工程指示 / 要求簡箋 ENGINEER INSTRUCTIONS(E.I.)

工程指示編號:	EI- 6354 / 23	修改版本:	-
	HK- 1342 / 23		
工程編號:	J 859	工程名稱:	啟德6551
收件人:	生統	發件人:	nero
工程項目:	預製窗 - 中山辦工廠巡查報告(R930)	日期:	15/06/2023

**Factory Inspection Report**  
工廠巡查報告

工程項目：啟德 6551 鋁窗工程 ( 預製件窗 )

Photo no: 004

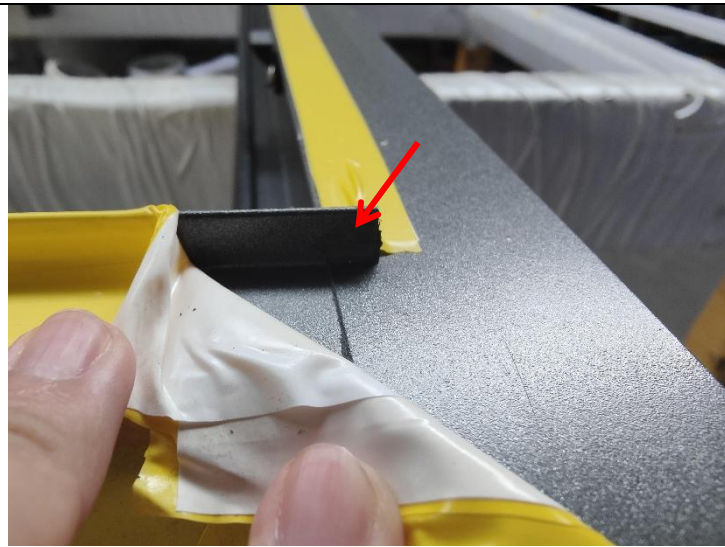
內容: 新鴻基中山辦公室的工廠巡查報告R930(看附件), 現請美而特廠採取以下行動:  
1. 加強質檢報告中(photo no. 004, 006)內容, 避免情況再發生。

Content:  
窗框膠條接駁口有縫  
隙。

<p>Photo no: 007</p> <p>Location: 東莞美而特幕牆有限公司</p> <p>Date: 23 May, 2023</p> <p>Content: 接圖 004，窗框膠條接駁口重新處理，效果可接受。</p> 
	<p>Photo no: 008</p> <p>Location: 東莞美而特幕牆有限公司</p> <p>Date: 23 May, 2023</p> <p>Content: 生窗角位已打磨過，角位變鈍，效果尚可接受。</p>

Photo no: 006

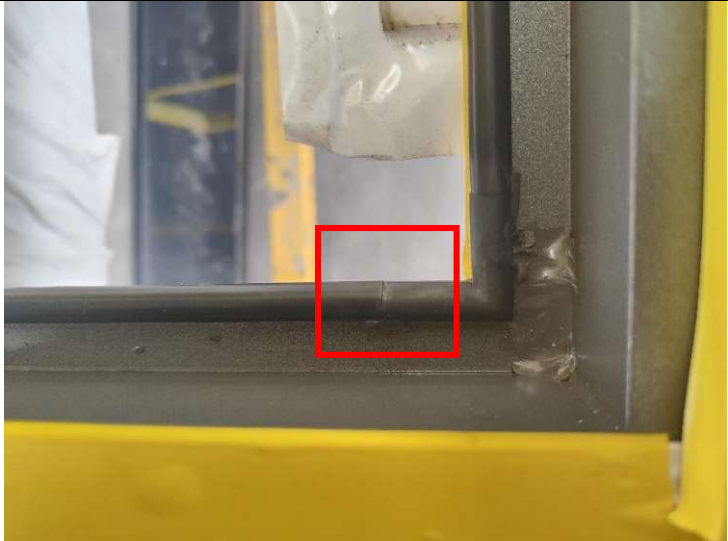
Content:  
生窗窗玉角位掉漆。

接圖 006，工廠提供的  
生窗窗玉角位掉漆處理  
後的圖片。

Photo no: 011

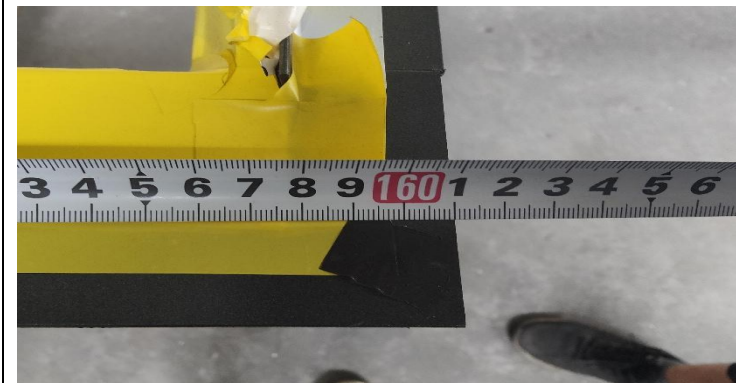
實測預製件窗對角尺寸分別為 1,770mm、1,771mm

根據圖紙計算對角線尺寸為 1,771.9mm、

公差±2mm

符合要求。

Photo no: 017

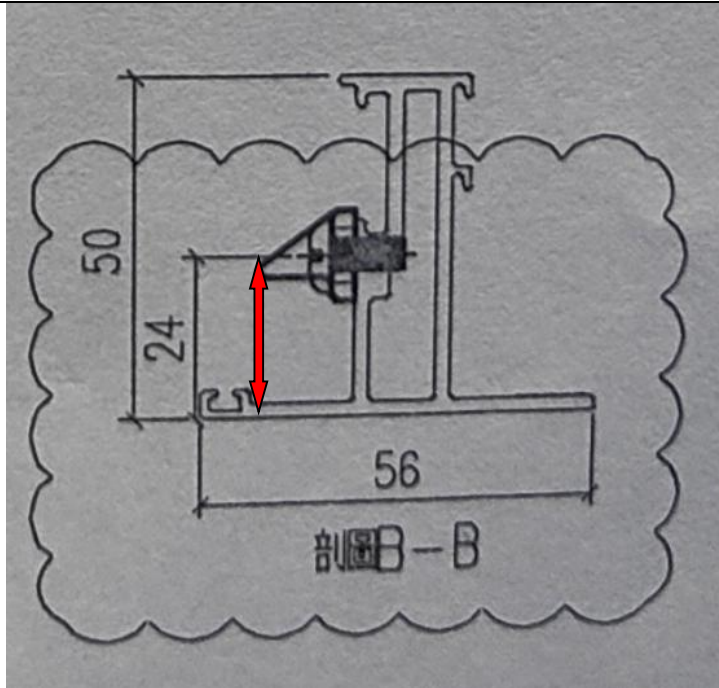
圖 016 中防風扣改孔的  
尺寸·孔中到邊 24mm。

Photo no: 019

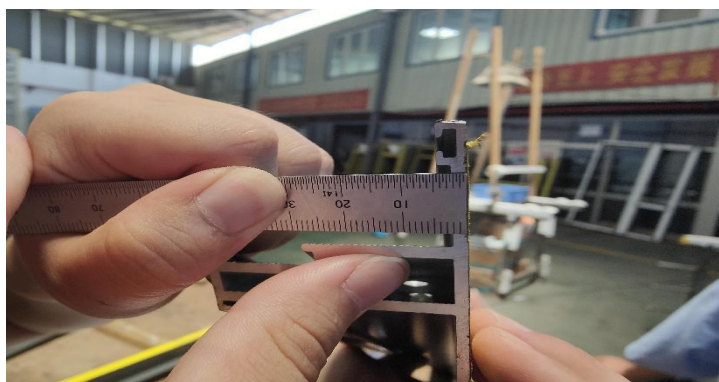
現場已組裝的窗玉，需  
注意打磨角位，不可太  
鋒利。
